# 島根原子力発電所 2号炉 地震による損傷の防止 (コメント回答)

[水平方向の原子炉建物 – 大型機器連成モデルの変更  
(原子炉圧力容器スタビライザのばね定数変更を含む) 他]

令和 2 年 3 月  
中国電力株式会社

1. 影響検討方法 (モデル変更)

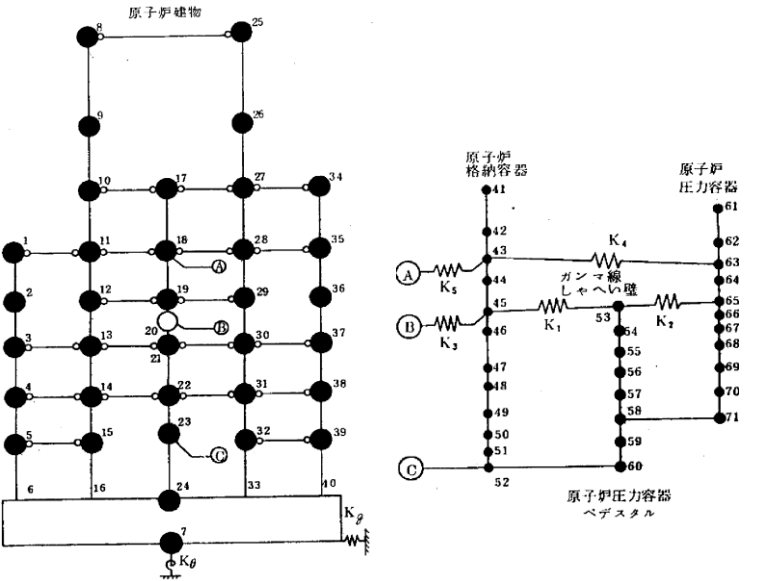
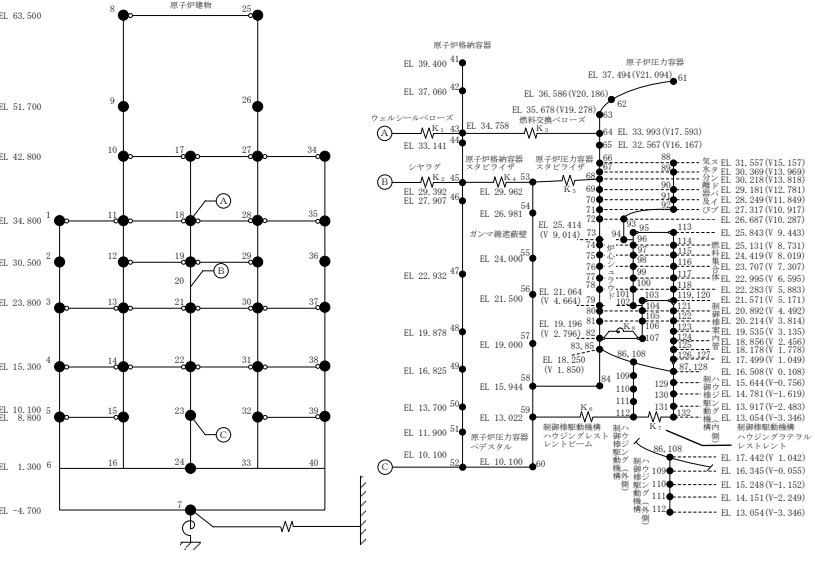
- 「原子炉格納容器－原子炉圧力容器－炉内構造物モデル」による原子炉格納容器及び原子炉圧力容器等の固有値及び応答値と、「原子炉格納容器－原子炉圧力容器モデル」による解析結果との比較，考察を説明すること。

水平方向の原子炉建物－大型機器連成解析モデルについて、「原子炉格納容器－原子炉圧力容器モデル」（以下「PCV－RPVモデル」という）を「原子炉格納容器－原子炉圧力容器－炉内構造物モデル」（以下「PCV－RPV－Rinモデル」という）に変更した影響を検討することを目的に、「PCV－RPVモデル」及び「PCV－RPV－Rinモデル」を用いた固有値解析及び地震応答解析を実施し、以下のとおり、PCV－RPVモデルをPCV－RPV－Rinモデルに変更したことによる地震応答への影響は軽微であることを確認した。

- ・ 各振動モードの変形状態は一致しており、固有周期の変動も小さい（最大4%変動）。（P5～7）
- ・ 各部位の荷重が概ね一致している（最大10%変動）。（P8～9）

今回工認におけるばね定数算出モデル

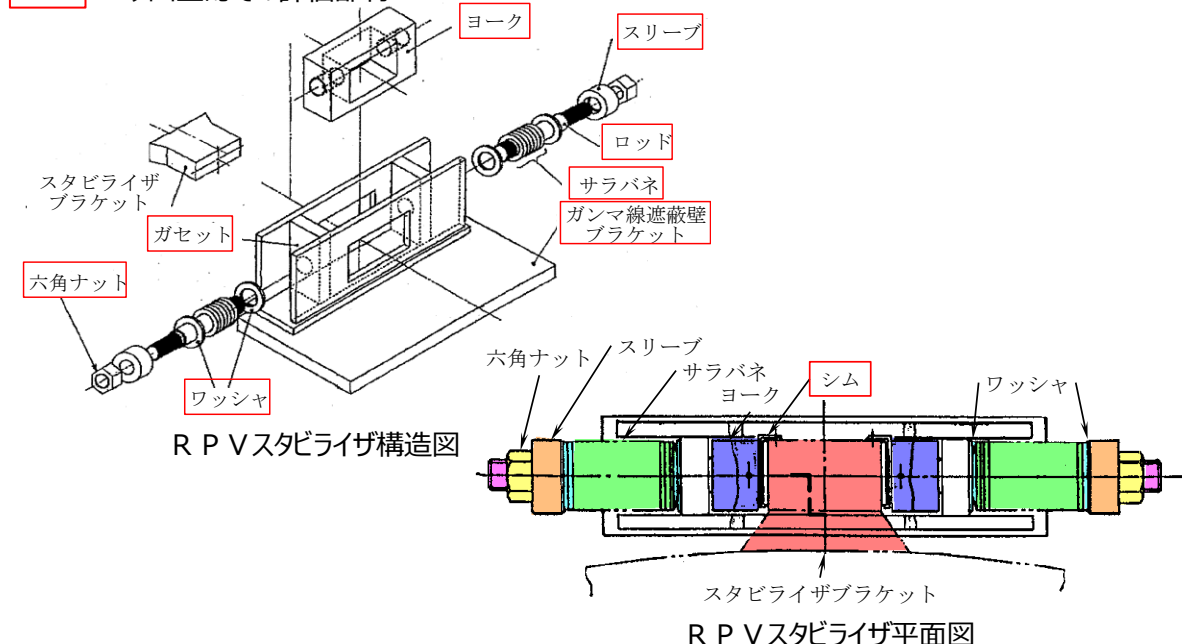
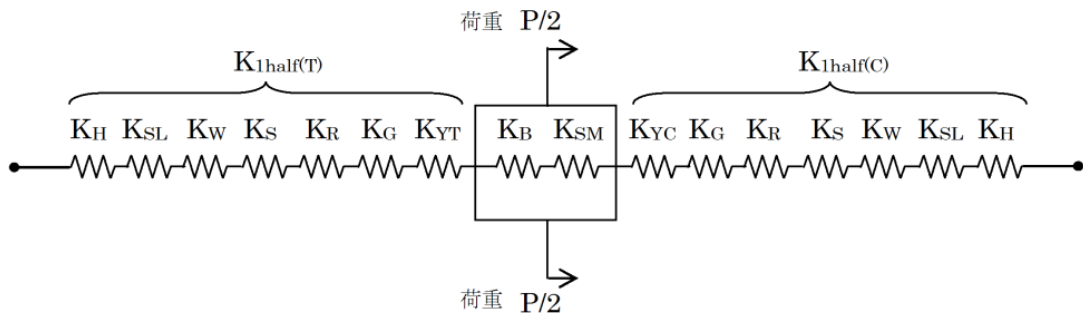
○ 原子炉压力容器（RPV）スタビライザのばね定数の変更について、今回工認では、既工認で考慮していたロッド、サラバネに加えて、ガセット、ワッシャ等の剛性も考慮しているが、その結果、ばね定数が3割程度下がっている。これについて、どの部材がばね定数低下に寄与しているかわかるよう、各部材のばね定数等を提示した上、説明すること。

- ・ 今回工認モデルにおいて直列ばね成分が増えたことにより全体のばね定数が低下した。

R P Vスタビライザ1基の片側分のばね定数を直列ばねで定義して式 (1), (2) のように表す。

R P Vスタビライザ1基の両側分のばね定数は、片側分のばね定数の並列ばね及びガンマ線遮蔽壁ブラケット、シムの直列ばねから式 (3) のとおり算出し、8基分全体でのばね定数は式 (4) となる。

#### ④ 参考モデルⅡと今回工認モデルの比較・考察

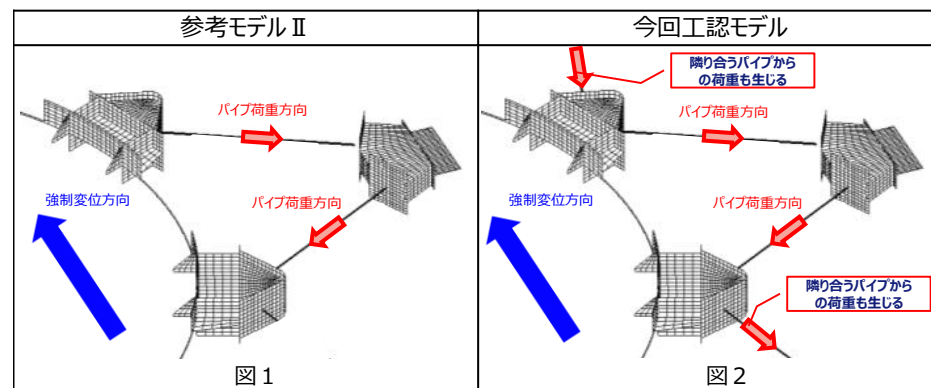
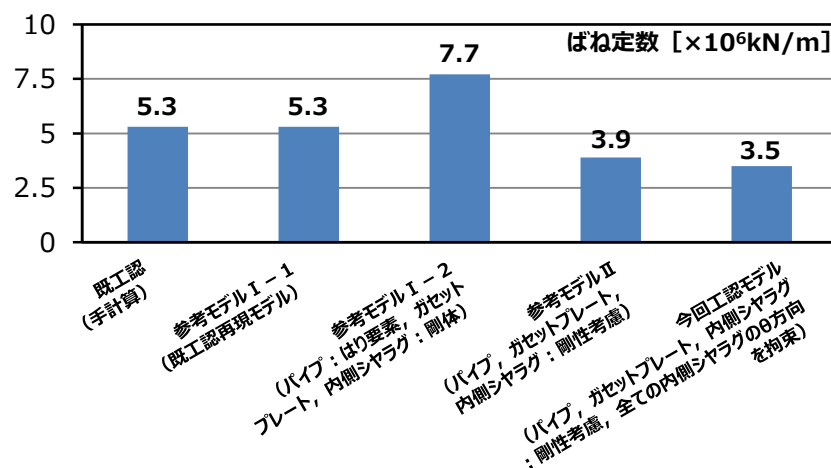
- PCVスタビライザのばね定数について、今回工認では既工認から約2/3に低減しているが、既工認モデルではパイプがトラスとして扱われて、軸方向の変形のみ考慮されるが、今回工認モデルではパイプとシャラグは剛接合としてせん断や曲げ変形を受けて剛性が変わること等が要因として考えられる。これらを含めて、ばね定数の相違理由について考察し、今回工認のばね定数の妥当性について説明すること。

- 今回工認モデルと参考モデルのばね定数について、モデルの設定根拠、設定条件等の詳細を示した上で、結果が異なる理由を説明すること。

本来ガセットプレートは隣り合うパイプの荷重を受け持つこととなるが（図2参照）、参考モデルⅡでは、1対のトラスのみの荷重を受け持つモデル化を行っており（図1参照）、隣り合うパイプからの荷重を考慮していない。このためガセットプレートの変形が小さくなり、ばね定数の値が今回工認モデルより大きくなる。

以上のとおり、PCVスタビライザを構成する各部材の剛性を考慮することにより、現実的なばね定数を算出した。

その中でもガセットプレート及び内側シヤラグの剛性を考慮したことが、ばね定数低下に大きく寄与している。

2. 検討結果 (2)

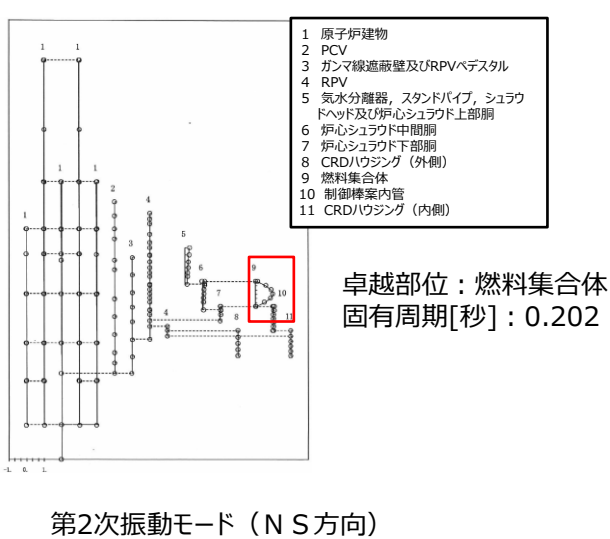
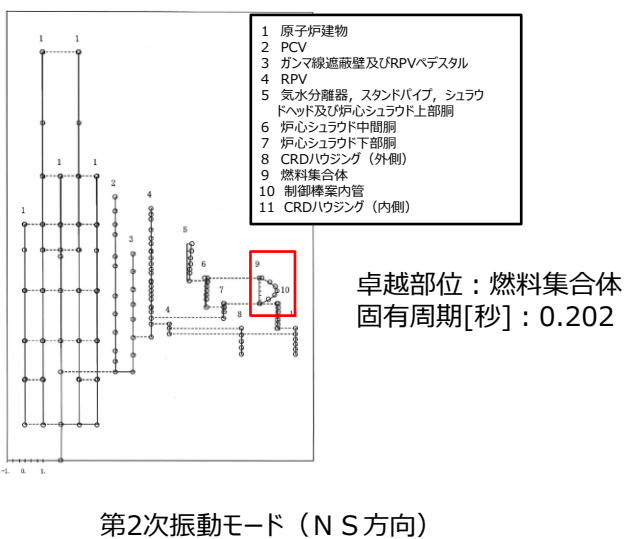
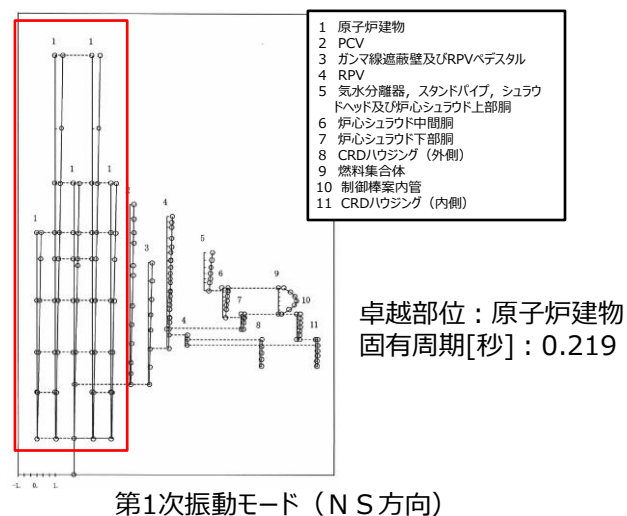
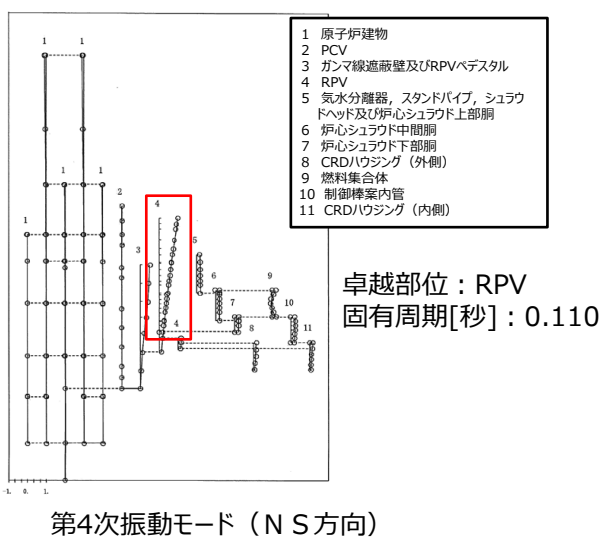
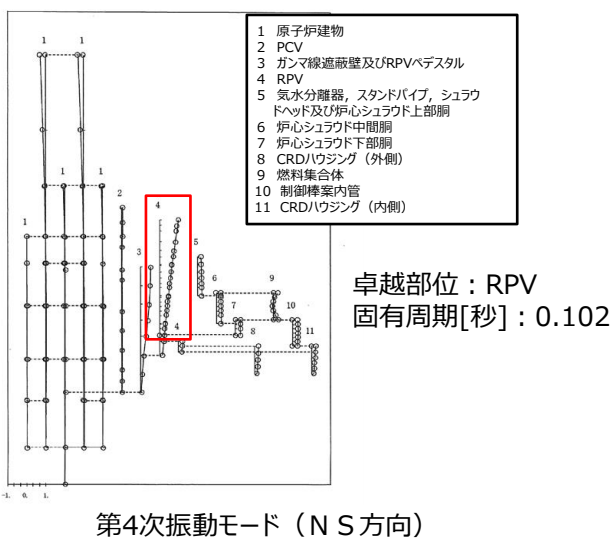
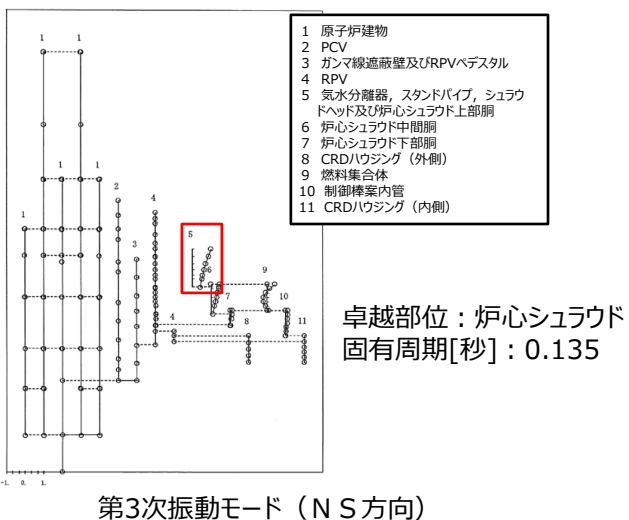
○ PCVスタビライザ及びRPVスタビライザのばね定数が既工認から有意に変わっていることにより、RPV等の固有周期や、PCVスタビライザ及びRPVスタビライザの反力、炉内構造物等を含む各部位の応答値がどの程度変化するのか、整理して説明すること。

- ・ P C V及びR P Vスタビライザのばね定数を変更した結果、各振動モードの変形状態は一致している。また、各振動モードのうち原子炉圧力容器の応答が卓越する振動モードで固有周期が長くなる（最大9%）が、その他の振動モードの固有周期の変動は小さい。

## 論点Ⅱ－５ サプレッション・チェンバ内部水質量の考え方の変更

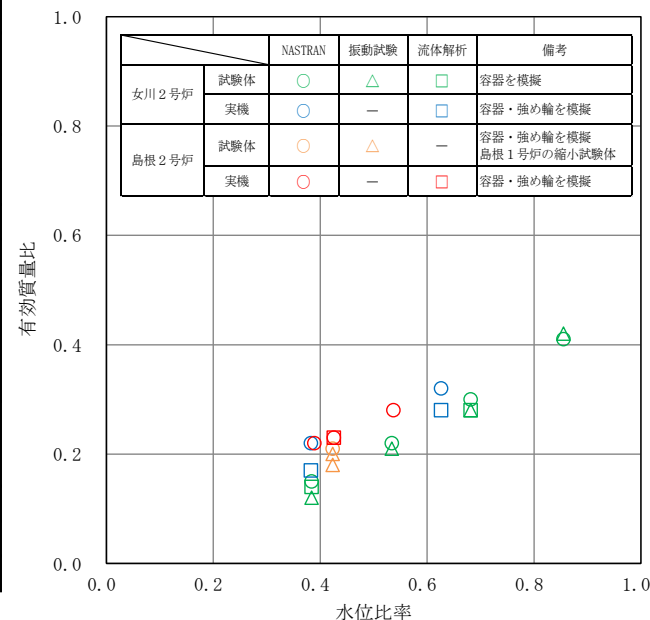
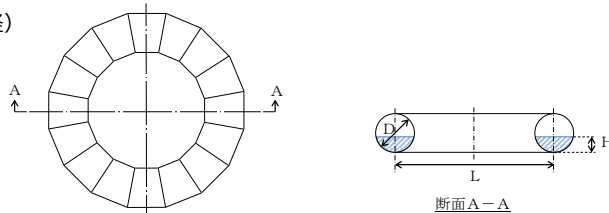
○サプレッション・チェンバへの有効質量の適用について、女川2号の検討で得られている水位と有効質量の関係図に、島根2号の振動試験及び解析結果をプロットして両者の比較・検討を行い説明すること。

- 女川2号炉及び島根2号炉における検討で得られた水位と有効質量比の関係を比較し、同等の結果が得られていることを確認した。強め輪の模擬や寸法の相違等により、有効質量比の算出結果にばらつきはあるが、先行プラント及び島根2号炉において同等の条件による検討で得られた有効質量比は同程度の結果が得られている。（P26）

- 女川2号炉及び島根2号炉における検討で得られた水位と有効質量比の関係を比較した。
- 有効質量比は、強め輪が無い場合と比較して、強め輪が有る場合に大きい傾向がある。これは、強め輪が流体の運動を阻害するため、強め輪が有る場合に容器が流体から受ける反力が大きくなるためであると考えられる。
- 島根2号炉の検討に用いた試験体は島根1号炉の縮小試験体であることから、容器寸法の違いによる差が生じている。
- 強め輪の模擬や寸法の相違等により、有効質量比の算出結果にばらつきはあるが、先行プラント及び島根2号炉において同等の条件による検討で得られた有効質量比は同程度の結果が得られている。

弁の動的機能維持評価に適用する床応答スペクトル（イメージ）

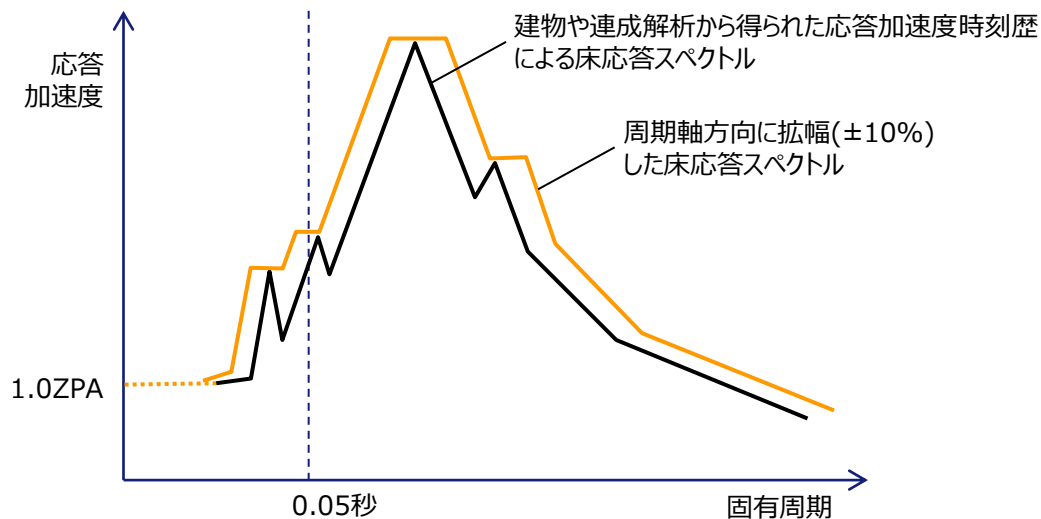
○剛領域の振動モードの考慮において固有周期0.045秒から0.033秒の間は直線で補間した床応答スペクトルを適用するとしているが、0.05秒以上の範囲と同様に、計算した応答スペクトルを拡幅したスペクトルを適用することについて検討して説明すること。

- 剛領域の振動モードの考慮においては、20Hz以下（周期0.05s以上）の床応答スペクトルの作成方法と同様に建物や連成解析から得られた応答加速度時刻歴を用いて算出し、周期軸方向に拡幅したものをを用いる。（P28）

- 弁駆動部の応答加速度の算定に用いる配管系のスペクトルモーダル解析において、剛領域の振動モードの影響により応答加速度の増加が考えられる場合、剛領域の振動モードの影響を考慮するため、高周波数領域の振動モードまで考慮した地震応答解析を実施する。
- 地震応答解析に用いる20Hz以上（周期0.05s以下）の高振動数領域を考慮した床応答スペクトルは、従来から適用している20Hz以下（周期0.05s以上）の床応答スペクトルの作成方法と同様に、建物や連成解析から得られた応答加速度時刻歴を用いて算出し、周期軸方向に拡幅して設定する。
